Mission régionale d'autorité environnementale  
NORMANDIE

**Avis délibéré**  
**Extension de l'installation de stockage de déchets non  
dangereux (ISDND) de CETRAVAL**  
**sur la commune de Malleville-sur-le-Bec (27)**

N° MRAe 2023-4934

Localisation du projet de casier d'amiante lié au sein du site de CETRAVAL (source : dossier)

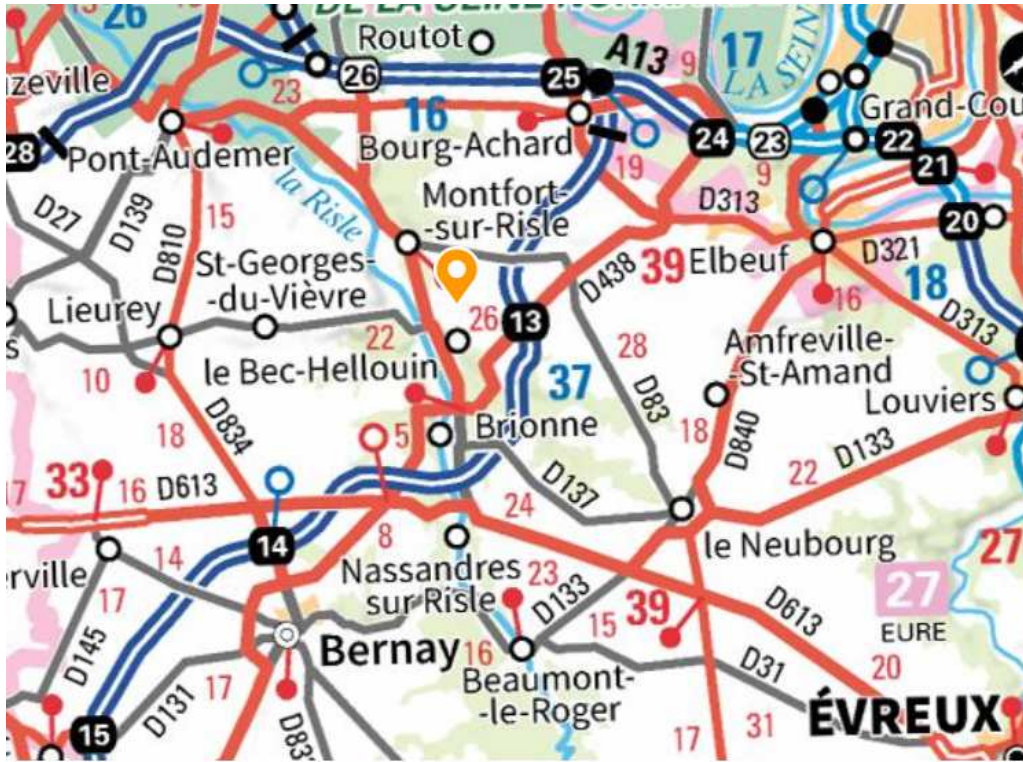
Le projet ne fait pas l'objet d'une description simple et complète dans le dossier. L'étude d'impact renvoie vers la pièce n°46, « Description des procédés ». Dans ce document, la description du projet demeure très partielle et confuse. Du point de vue réglementaire, le dossier doit comporter une partie entièrement consacrée à la description claire du projet, dans son entièreté (y compris les phases de travaux ou de post-exploitation). Ces carences ne permettent pas à l'autorité environnementale de s'exprimer de façon satisfaisante sur l'ensemble des éléments du projet. Elles constituent un frein à la bonne compréhension du projet par le public et inquiète sur la bonne compréhension et maîtrise du porteur de projet. Des actions susceptibles d'incidences sur certaines composantes environnementales (déplacement de matériaux, décapage ou passage d'engins...) sont insuffisamment décrites, ce qui ne permet pas de vérifier leur bonne prise en compte.

***L'autorité environnementale recommande de compléter le dossier d'étude d'impact par une partie consacrée à la description du projet dans sa globalité, décrivant et localisant au sein du site de CETRAVAL les différentes actions nécessaires à la création du casier d'amiante lié, à son exploitation et à sa post-exploitation, ainsi que les opérations et aménagements annexes (gestion des eaux pluviales, circulation des engins, etc.).***
